| Oggetto | Accordo di avvalimento sottoscritto con Autorità di Bacino Distrettuale Appennino Settentrionale. Adozione della variante al piano di bacino stralcio Ambito 16, relativa all'aggiornamento del piano degli interventi del torrente Rupinaro, in comune di Chiavari (GE) |
| Tipo Atto | Decreto del Direttore Generale |

Allegato 1 – Documenti modificati

Carta degli interventi

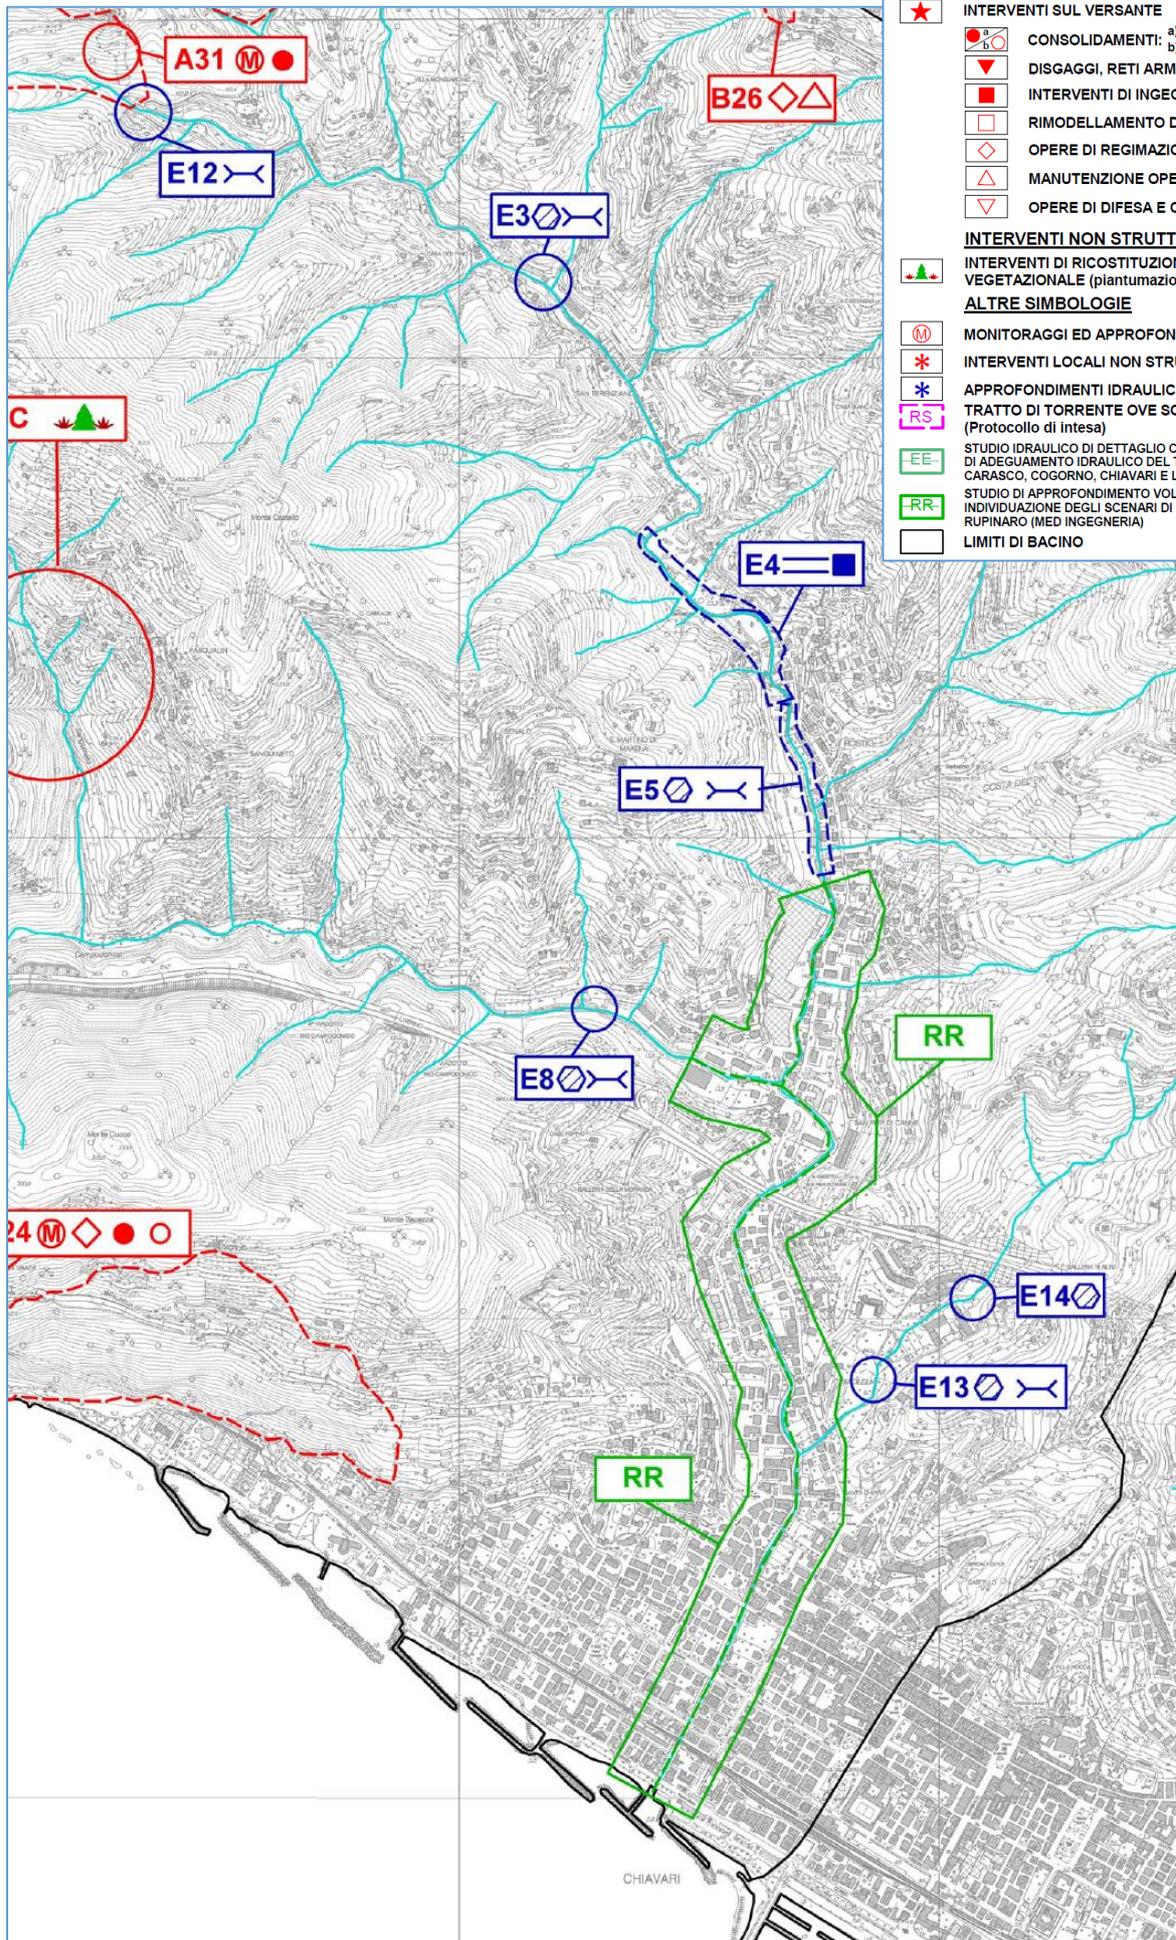
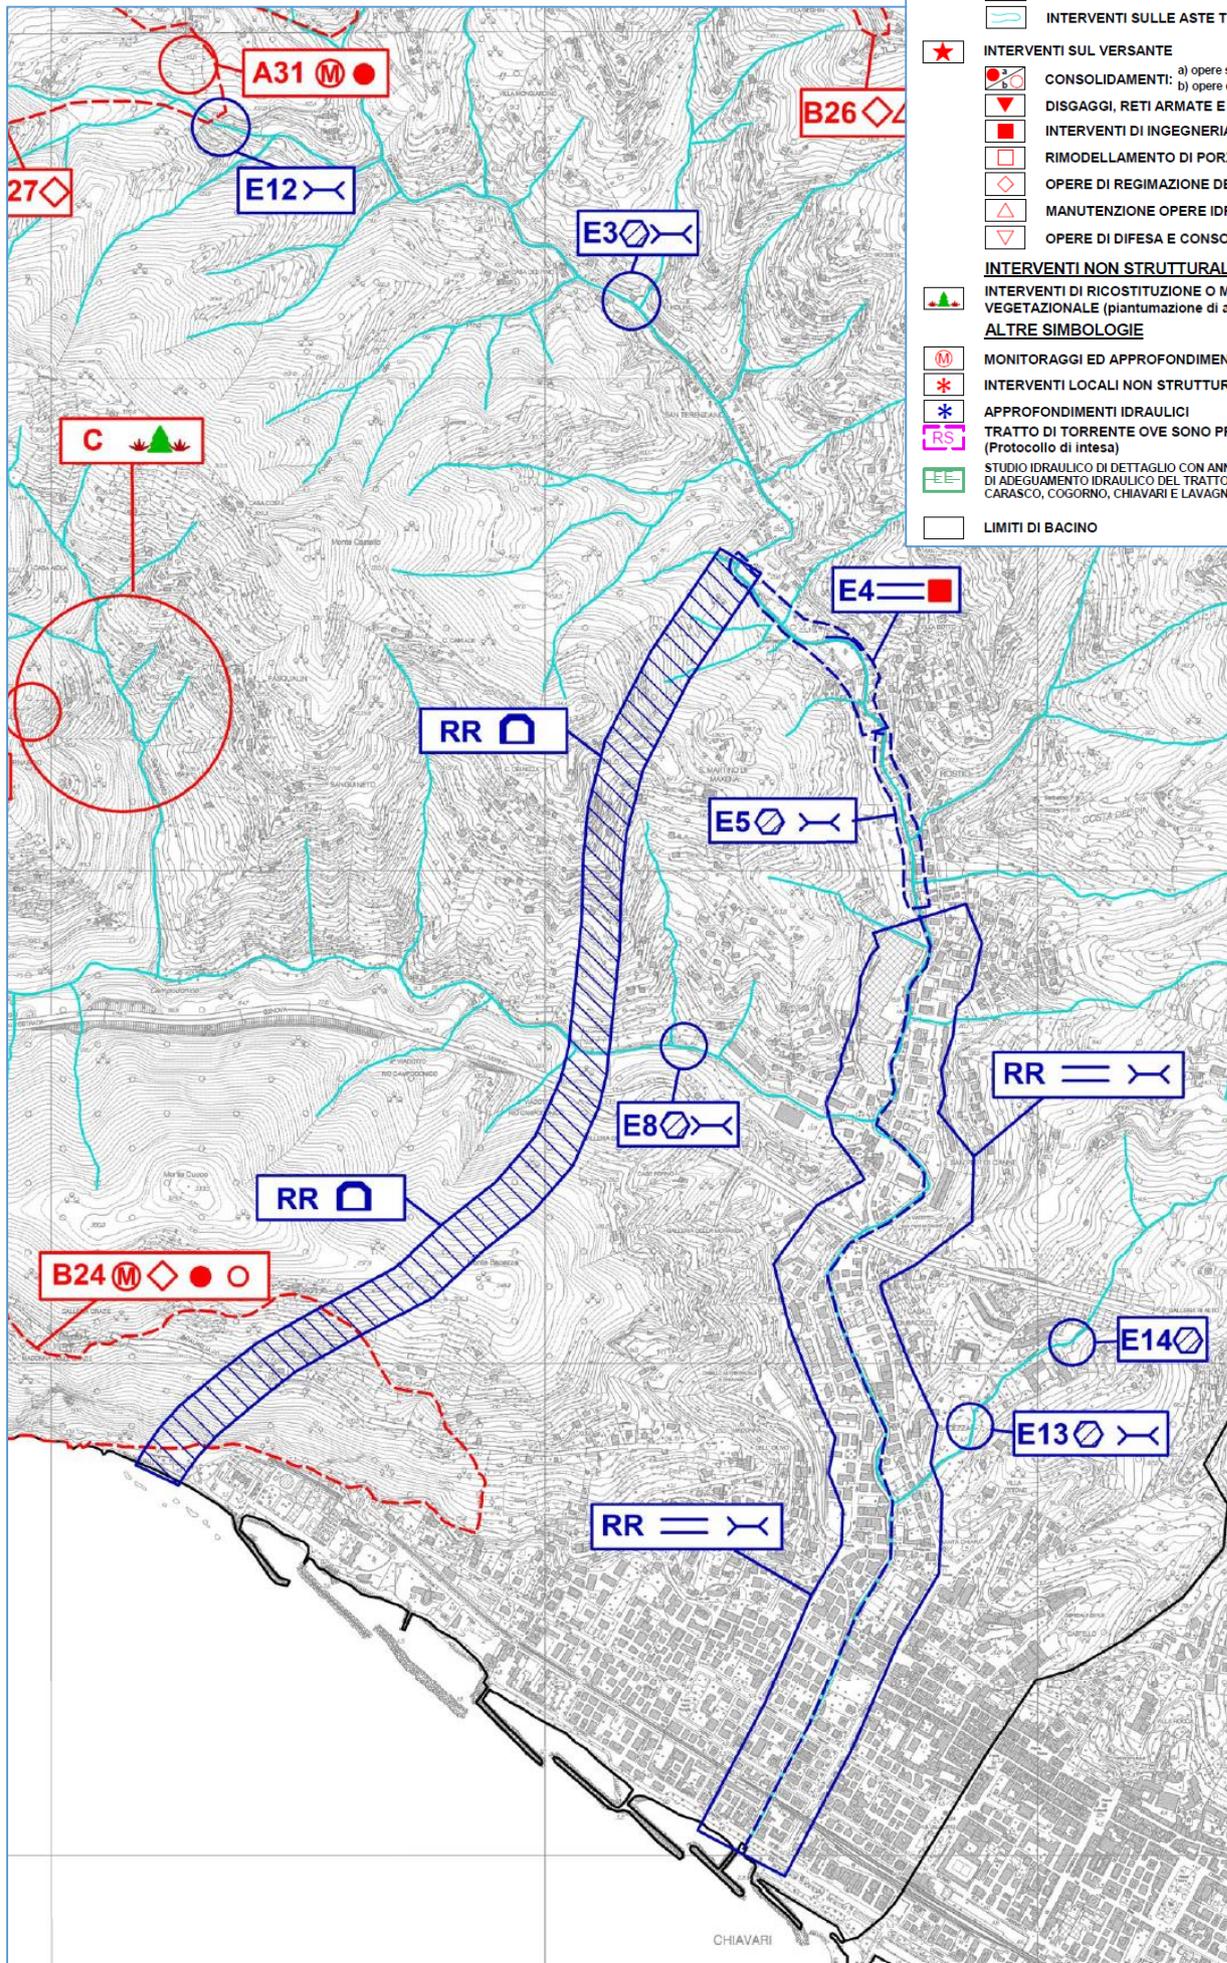
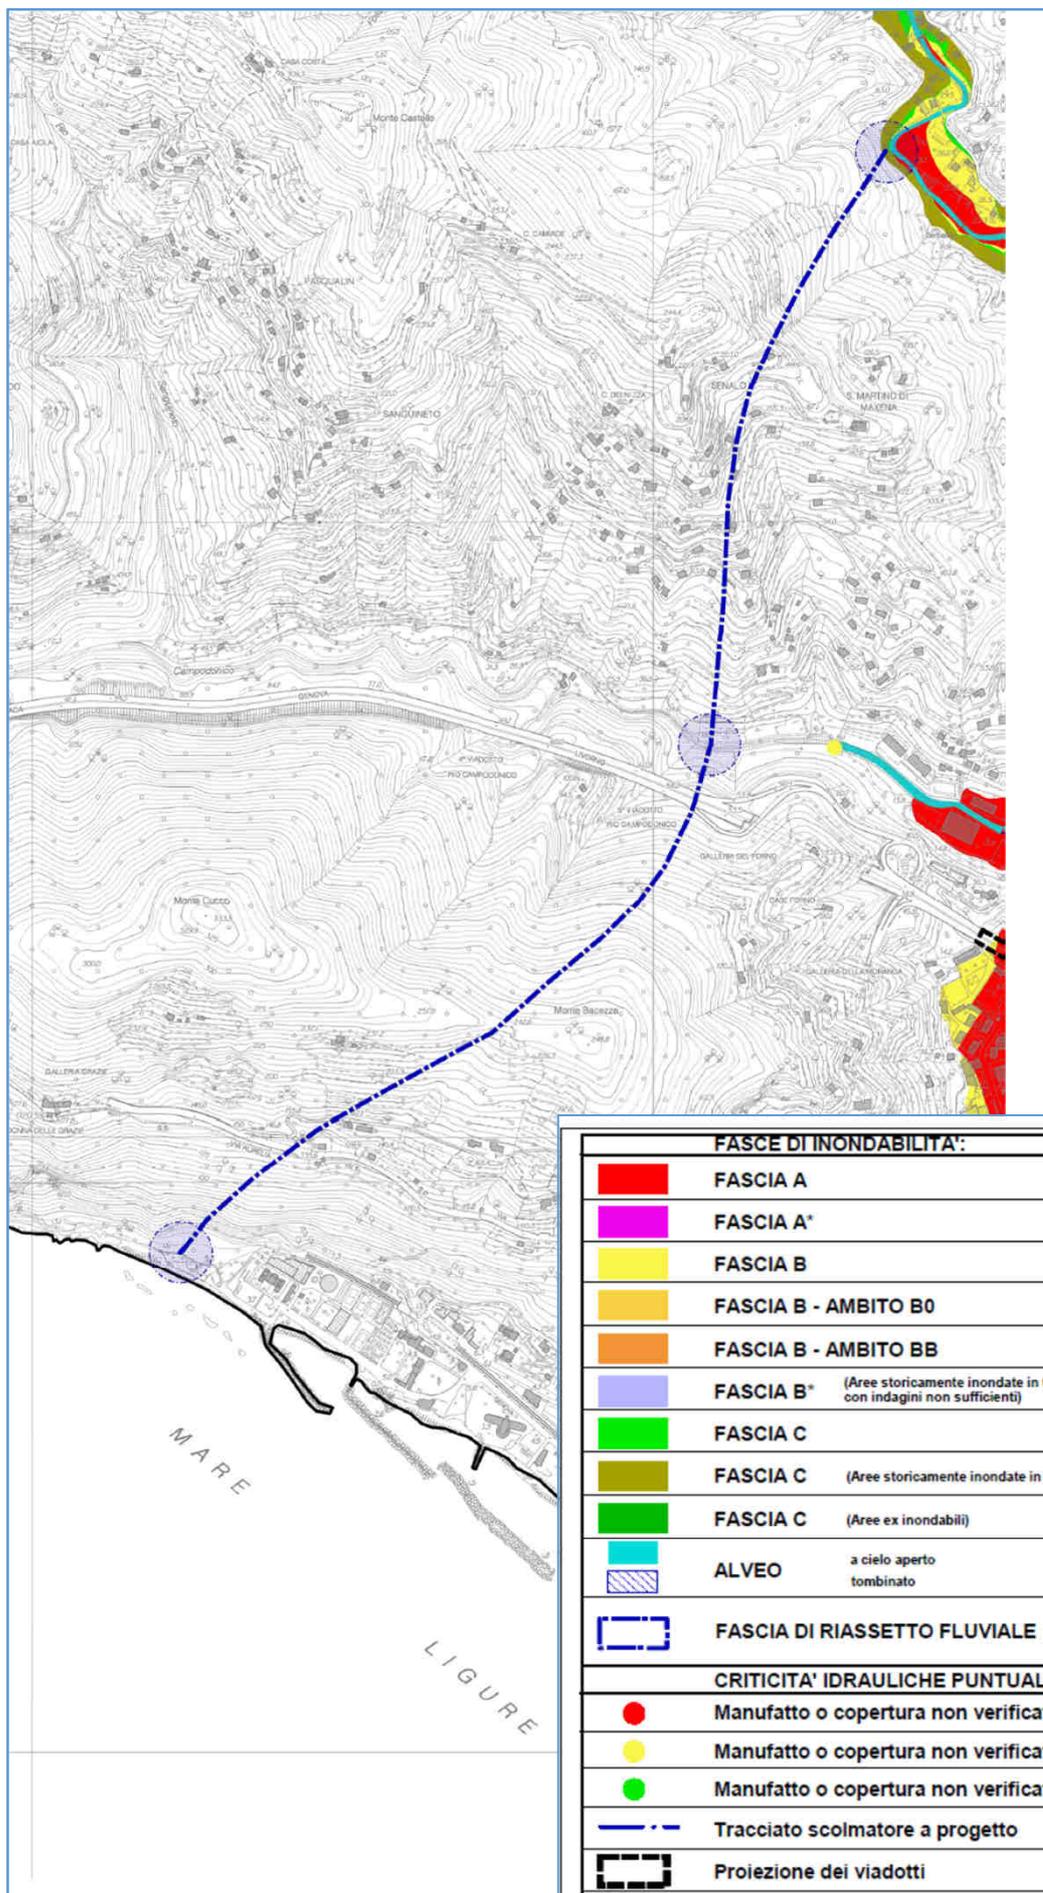
la variante di che trattasi consiste, in sintesi, nell'aggiornamento del piano degli interventi dell'Ambito 16, limitatamente al torrente Rupinaro, e comporta, altresì, una modifica alla carta delle fasce di inondabilità, prevedendo l'inserimento di una fascia di riassetto all'imbocco e allo sbocco del nuovo canale scolmatore;

L'alleggerimento delle portate di piena viene invece conseguito attraverso la realizzazione di uno scolmatore in galleria di lunghezza complessiva pari a circa 2.300 m e diametro netto pari a 5 m (tratto Rupinaro-Campodonico) e 6.4 m (tratto Campodonico – Sbocco), pendenza 7.5‰, in grado di captare le portate di piena dei due corsi d'acqua e convogliandoli a mare. La soluzione proposta partendo da una quota allo sbocco intorno allo zero s.l.m., di sottopassare la ferrovia Genova – La Spezia ed il Campodonico nonché di consentire la realizzazione di opere di presa sia sul Campodonico che sul Rupinaro senza
